玄海原子力発電所 4号炉高燃焼度燃料の使用に伴う  
原子炉設置変更許可申請書添付書類五及び十一について  
(玄海原子力発電所保安規定変更認可申請「組織改正」との関連)

## 別添 2

## 添 付 書 類 五

第 5.1 図 原子力関係組織

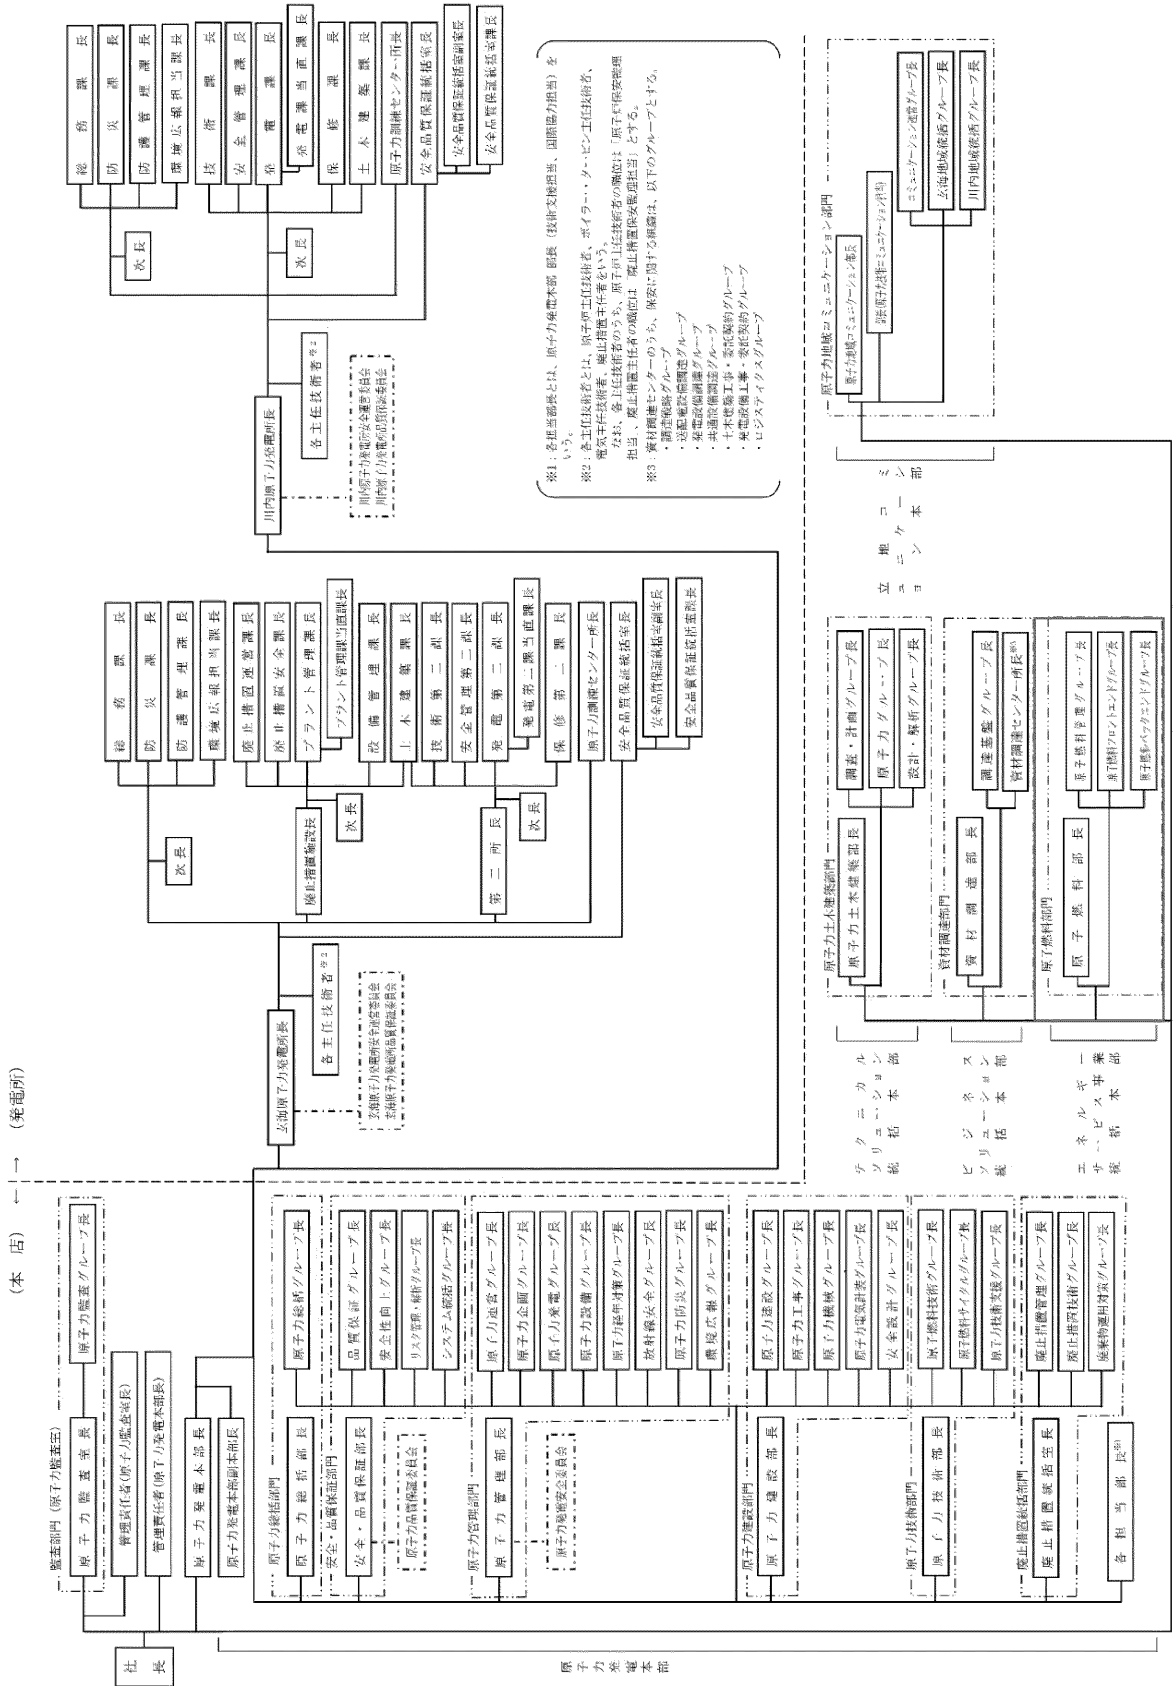
「1.組織」の第 5.1 図に示す原子力関係組織を組織改正後の組織に変更する。
